# Dokumentation des Beteiligungsprozesses zur Umgestaltung des Marktes in der Altstadt Spandau

Kommentare zu den Planungen für den Markt im Zeitraum 01.04 - 06.05.2021 Geäußert auf mein.Berlin.de, per Mail und mittels Fragebogen

# Markt Spandau Entwurf Stand: 26.03.2021

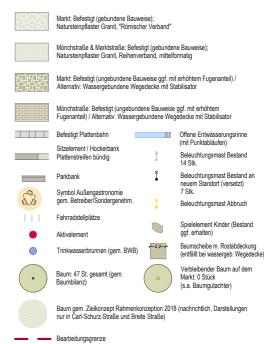
Zuletzt werden auch die vorgesehenen **Plattenbahnen** mehrfach angesprochen. Einige kritisieren dabei den geplanten Verlauf direkt an den Häuserfronten entlang (sic! => s.u.). Die Bahnen sollten lieber ein Stück abgerückt werden, damit die Außengastronomie direkt vor den Läden platziert werden kann. Der Gehweg müsste somit nicht von der Bedienung gekreuzt werden.

Vorschlag: Bauminseln schaffen, bisheriges Baumkonzept engt die Martktfläche sehr ein, die geplanten Baumreihen teilen den Markt in drei längliche "Straßen" und verhindern die Wirkung des Marktes als "Platz", sie verhindern ferner durchgehend die optische Verbindung zwischen den Ladengeschäften und dem Platz bzw. dem sich darauf befindlichen Publikum		/	/ Blickbeziehungen unterhalb der Baumkronen bleiben erhalten. Auch die Marktstände schränken diese stark ein. Die Untere Denkmalschutzbehörde favorisiert eine Anordnung in Reihen parallel zu den Fassaden, da dies die Form das Platzes und seiner Bebauung aufnimmt. Auch die gewünschte Baummehrung lässt sich nur mit einer Anordnung in Reihen erreichen. Die Baumreihen sollen aber nicht mehr ganz so streng wie zunächst geplant angeordnet werden und damit etwas aufgelockerter erscheinen. Gegenüber dem aktuellen Zustand wird die sich die zukünftige Marktfläche wesentlich vergrößern.

Die **Plattenbahnen** liegen nicht an den Häuserfronten, sondern mit etwas Abstand. Ein weiteres Abrücken der Bahnen ist nicht möglich, da sie sich dann in der Flucht der Bäume befinden würden.
